Ergänzende Stellungnahme zum
Spreng- und immissionstechnischen Gutachten
vom 17.12.2024

- Auftraggeber:** Paul Kleinknecht GmbH & Co. KG
Langenburger Straße 51
74635 Kupferzell
- Bezug:** Schreiben vom Landratsamt Hohenlohekreis vom 14.05.2025 zum „Antrag auf immissionsschutzrechtliche Änderungsgenehmigung gem. §16 Bundesimmissionsschutzgesetz (BImSchG) für die Erweiterung des Steinbruchs auf den Flst. 267/3, 268, 277, 290 und 302 Gemarkung Feßbach, Gemeinde Kupferzell“
- Thema:** Zweckverband Wasserversorgung Kochereckgruppe

Abb. 1: Planunterlagen (Quelle arguplan) mit den tatsächlich relevanten Entfernungen Sprengtätigkeit - Wasserleitungen

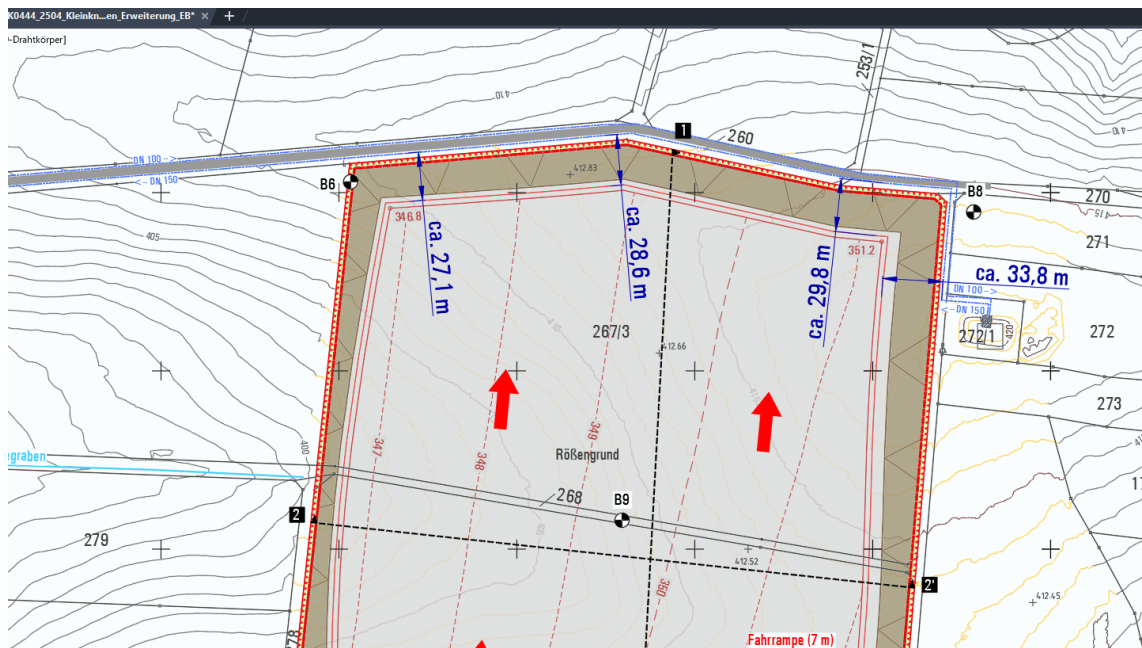
Der Zweckverband gibt die Genauigkeit zur Lagedarstellung der Leitung pauschal mit 5 – 10 m an. Diese Genauigkeit ist als Angabe des Eigentümers und Betreibers unzureichend.

Es ist davon auszugehen, dass beide Leitungen an den befestigten Wirtschaftsweg angelehnt sind. Die tatsächliche Wegbreite ist deutlich geringer als das entsprechende Flurstück. Die Leitung liegt also ganz sicher auf der Wegparzelle und nicht auf dem südlich angrenzenden Acker. Sonst müsste auf dem Flurstück der Fa. Kleinknecht eine entsprechende Grunddienstbarkeit eingetragen sein.

Im Planbild (Abbildung 1), sind die beiden Leitungen auf Grundlage der Angaben vom Zweckverband Wasserversorgung Kochereckgruppe eingezeichnet und die Abstände entsprechend bemaßt worden und zwar zum nächstmöglichen Ansatzpunkt der Sprengbohrlöcher. Es ergeben sich nur geringfügig veränderte Abstände.

In nördliche Richtung ergeben sich neu statt 30 m Abstand nun ca. 27 m Abstand. Der Abstand nach Osten liegt mit ca. 33,8 m über den 30 m, der im Gutachten verwendet wurde. Das heißt, es entsteht eine Differenz von nur 3 m im Vergleich zum im Gutachten verwendeten Abstand von 30 m in nördliche Richtung.

Da im Gutachten bereits beschrieben wurde, dass ab einem Abstand zu der (nächstgelegenen) Leitung von 35 m sprengtechnische Sondermaßnahmen einzusetzen sind, gilt diese Aussage vollumfänglich weiterhin. Die erwähnte Ladungsteilung wird statt der üblicherweise eingesetzten ca. $L_{\max}=125$ kg somit auf ca. $L_{\max}=60$ kg reduziert (statt der rechnerisch ca. 81 kg möglichen max. Lademenge je Zündzeitstufe).

Die gleiche Vorgehensweise wird auch für den östlichen Abbaubereich (Annäherung mit minimal ca. 33 m an die Wasserleitung) empfohlen, in dem eine Annäherung an den Wasserbehälter mit sprengtechnischen Sondermaßnahmen vorgesehen ist.
